SVEITARFÉLAGIÐ ÁRBORG - DEILISKIPLAGSBREYTING ENGJALAND 2 & 4

Engjaland 2 & 4 - Deiliskipulagsuppráttur

S-01

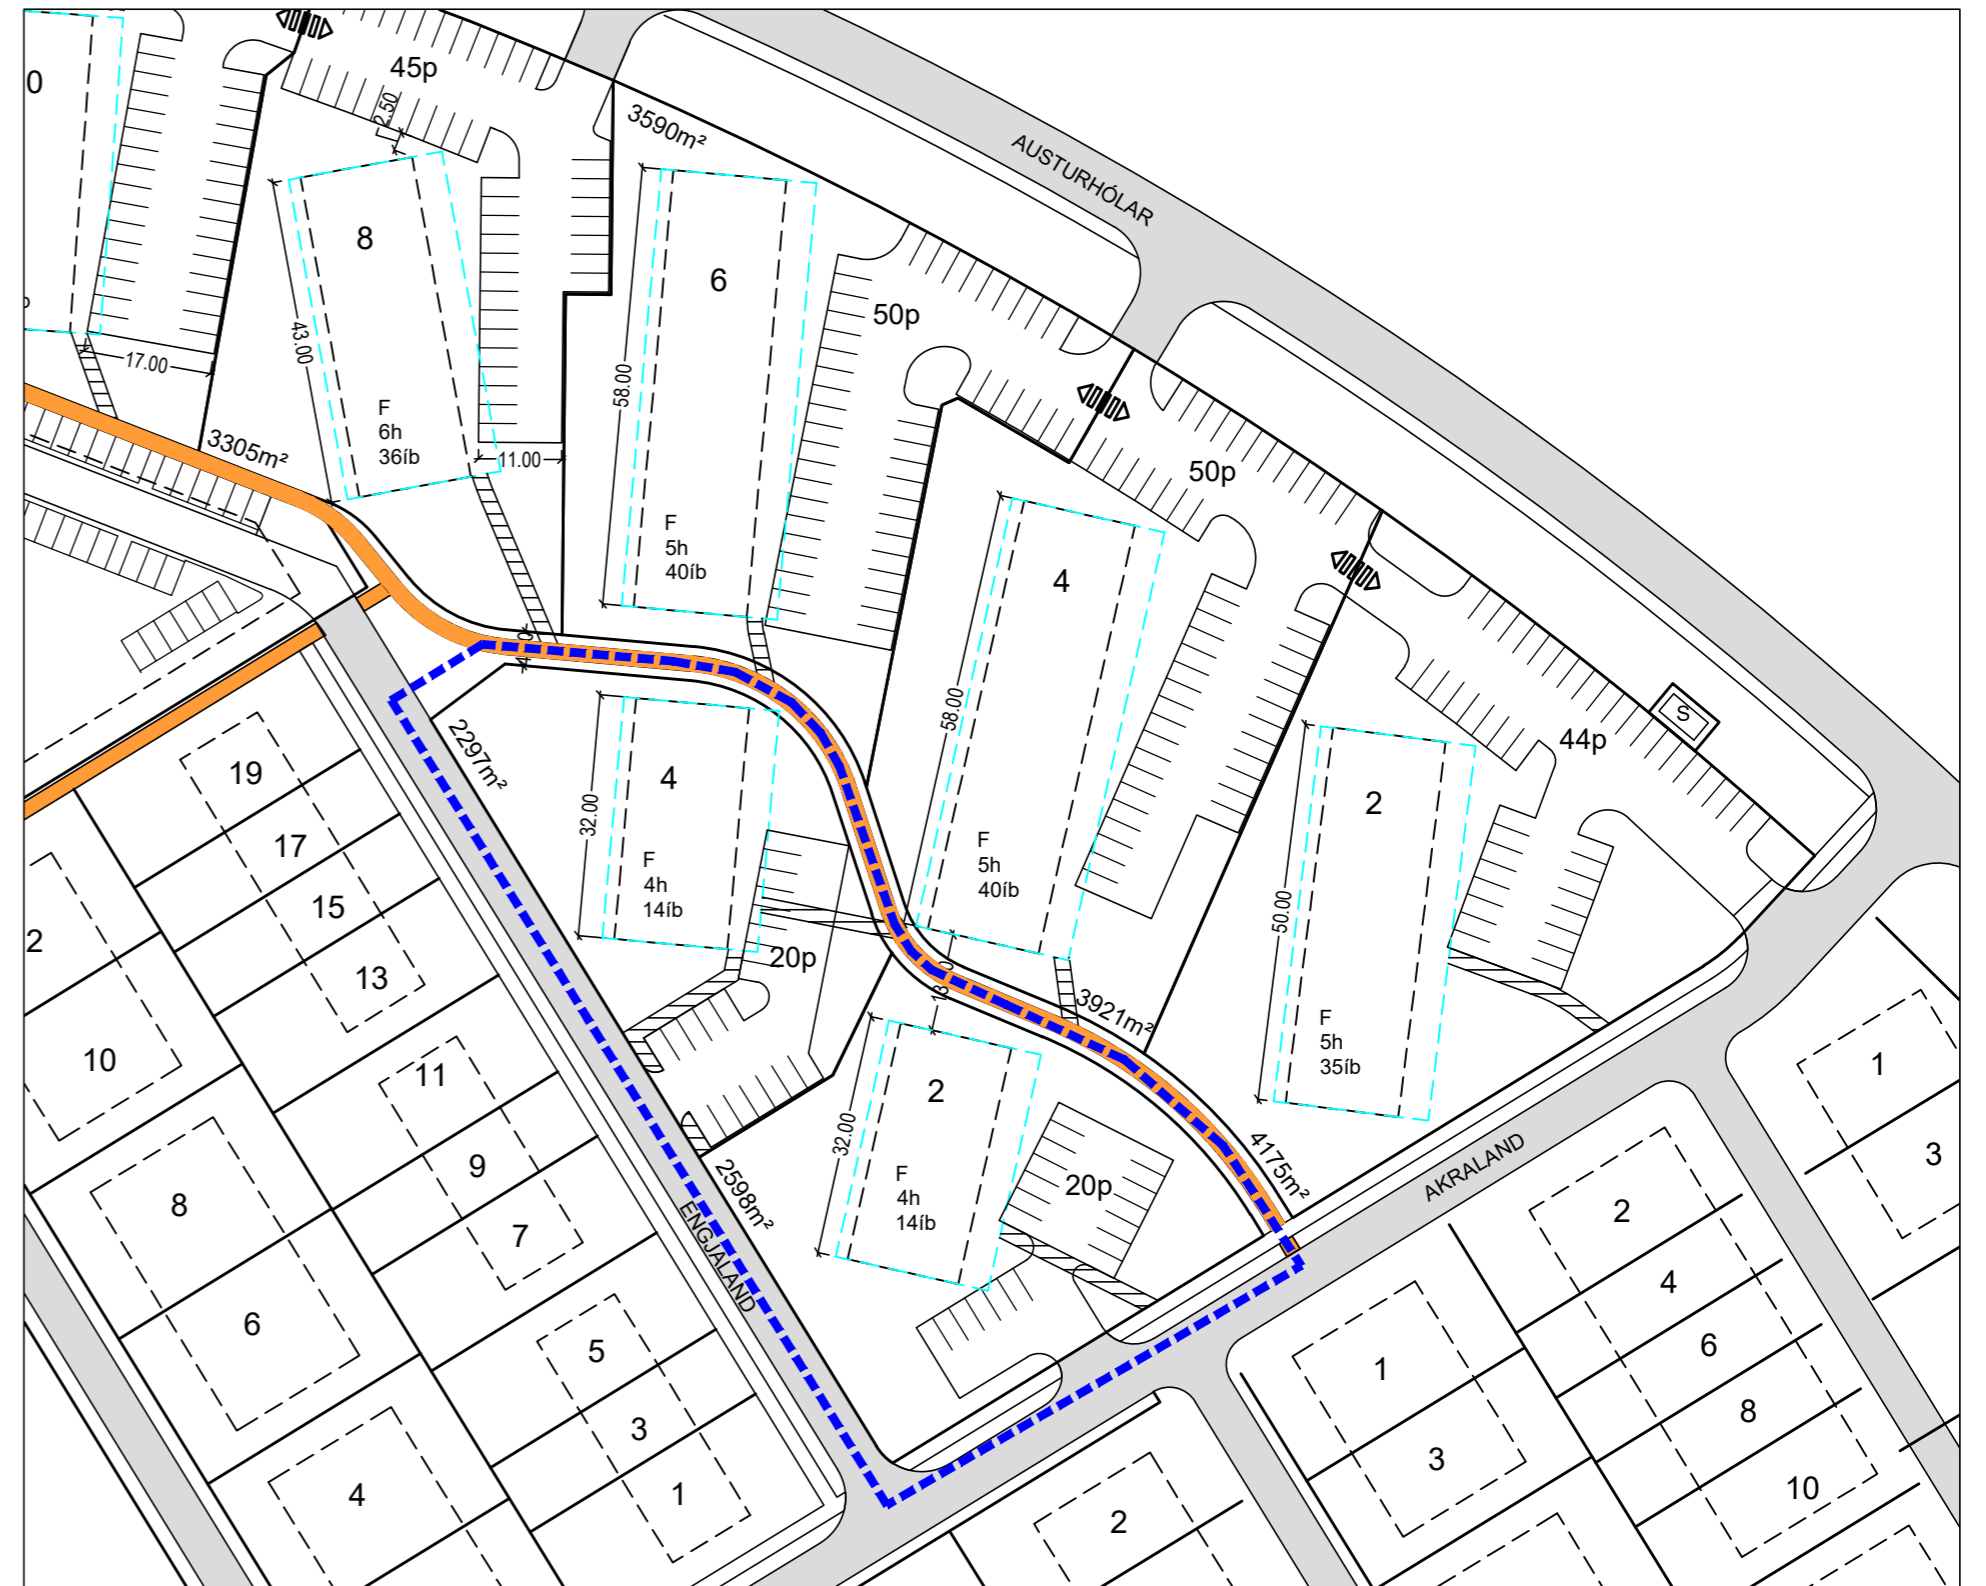
Um er að ræða breytingu á deiliskipulagi Engjalands 2 og 4 Selfossi. Breytingin felur í sér hækkun á hæð húsa en með skipulagsbreytingunni er heimilt að byggja 4 hæða byggingu en samkvæmt gildandi skipulagi eru heimilaðar 3 hæðir.

Íbúðarfjöldi eykst einnig í hvoru húsi um sig um tvær íbúðir og verða þá 14 íbúðir í stað 12 í hvoru húsi.

Með breytingunni verður íbúðarfjöldi samtals 215 innan skipulagssvæðisins en var áður 211 íbúðir.

Ástæða hækkunar er sú að lóðarhafar hafa hugsað sér að selja bílskúra á hluta 1 hæðar. Íbúðirnar á reitunum eru hugsaðar fyrir eldri fólk þannig að íbúðirnar verða frábrugnar öðrum íbúðum á markaðnum en skipulag þeirra er að hluta til stórar íbúðir með fáum herbergjum og stórum alrymum. Því teljum við nauðsynlegt að bjóða upp á sér bílskúra fyrir hluta íbúðanna.

Teljum við einnig að hækkun bygginganna innan svæðisins hafi ekki áhrif á nærliggjandi íbúabyggð þar sem byggingar standa þannig að þær hafa ekki áhrif á aðrar byggingar m.t.t skuggavarpis. Því teljum við breytinguna vera óverulega en meðfylgjandi eru skýringarmyndir sem sýna skuggavarp á svæðið fyrir og eftir breytingu.
